Gemeinde Langdorf, Landkreis Regen Aufstellung des Bebauungsplanes "SO Freiflächen-Photovoltaikanlage Brandten" Verfahren nach § 4 Abs. 1 BauGB

**Aufstellung des Bebauungsplanes „SO Freiflächen-Photovoltaikanlage Brandten“
Änderung des Flächennutzungsplanes mit Deckblatt Nr. 16
Zu Ihrer eMail vom 22.07.2024**

**Gemeinde Langdorf, BPlan SO Freiflächen-Photovoltaikanlage Brandten;
Anhörung nach § 4 Abs. 1 BauGB;
Vollzug der Immissionsschutzgesetze;**

**Bauleitplanung der Gemeinde Langdorf;
Änderung des Flächennutzungsplans mit Deckblatt Nr. 16 und Aufstellung des
vorhabenbezogenen Bebauungsplans „SO Freiflächen-Photovoltaikanlage
Brandten“;
Frühzeitige Beteiligung von Behörden und sonstigen Träger öffentlicher Be-
lange gem. § 4 Abs. 1 BauGB**

Auszug aus Hinweiskarte

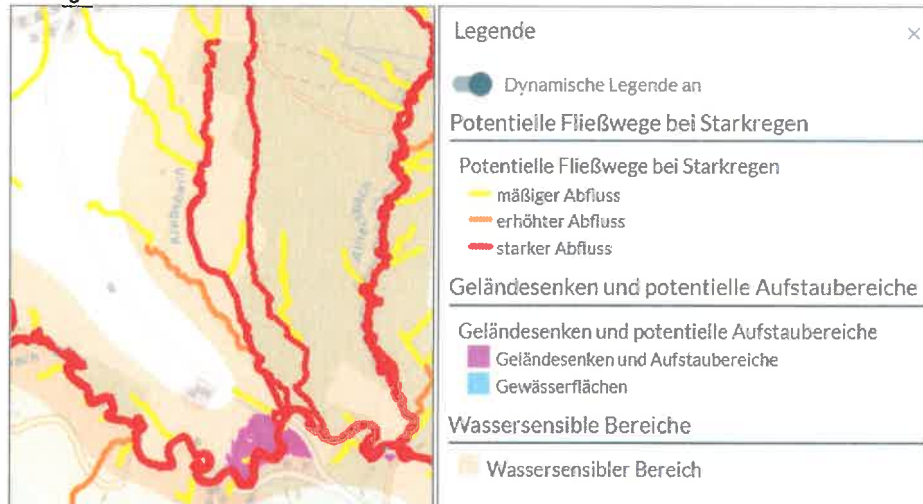
Aus dieser Karte ist ersichtlich, dass bei Starkniederschlägen Fließwege mit starken
Abflüssen am Krebsbach zu erwarten sind. Weitere potentielle Fließwege mit unter-
schiedlichen Abflüssen bei Starkniederschlägen wurden im Geltungsbereich ermit-
telt. Der natürliche Ablauf wild abfließenden Wassers darf gem. § 37 WHG nicht
nachteilig für anliegende Grundstücke verändert werden.

Weiterhin ist hier auch ein wassersensibler Bereich in der Karte dargestellt. In diesen natürlichen Einflussbereichen des Wassers kann es zu Überschwemmungen und Überspülungen kommen. Nutzungen können durch über die Ufer tretende Flüsse und Bäche, zeitweise hohen Wasserabfluss in sonst trockenen Tälern oder zeitweise hoch anstehendes Grundwasser beeinträchtigt werden. Im Unterschied zu amtlich festgesetzten oder für die Festsetzung vorgesehenen Überschwemmungsgebieten kann bei diesen Flächen nicht angegeben werden, wie wahrscheinlich Überschwemmungen sind.

Die Module sowie der Schutzzaun müssen innerhalb des wassersensiblen Bereichs so errichtet werden, dass keine Schäden an der Anlage und keine Abflussbehinderungen zu befürchten sind. Auf verzinkte Bauteile ist zu verzichten.

Die Erkenntnisse aus der Hinweiskarte sind im Zuge der weitergehenden Planung und bei der Umsetzung zu beachten. Es wird ausdrücklich darauf hingewiesen, dass Schäden an Anlagen aufgrund hoher Abflüsse von Gewässern, aber auch von oberflächlich wild abfließendem Starkregen möglich sind.
